监理工程师通知单

工程名称：钦州犀牛脚镇大坪村农光互补项目

编号：ZHJL-JLTZ-005

事由 关于组件安装施工的事宜

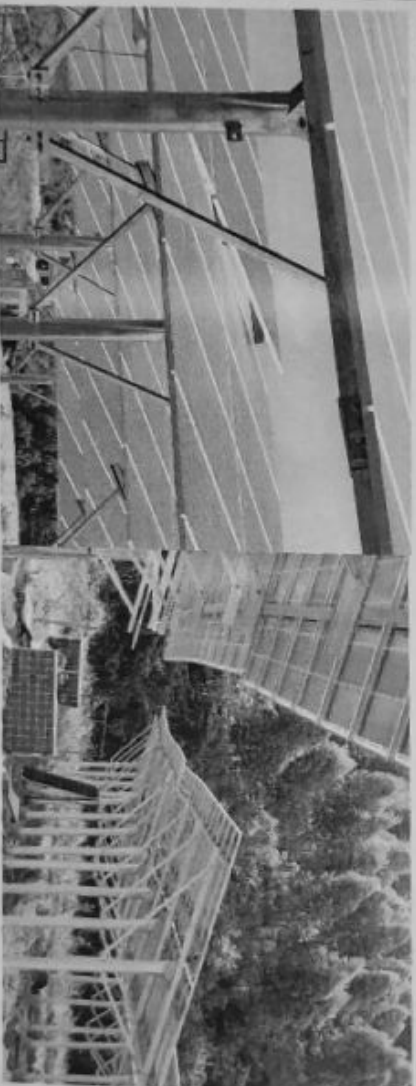
经监理现场巡视发现贵方在 4、3 号光伏区安装组件存在有以下问题：

- 1、同一列组件上下有明显错缝；
- 2、组件延走误差大；
- 3、同一列组件间距控制不当。

对出现以上问题的阵列立即整改，并于 3 个工作日内完成整改回复。望贵单位尽快改良施工工艺、加强技术管理、提高施工精度，避免类似情况再次发生。（详情见附图）
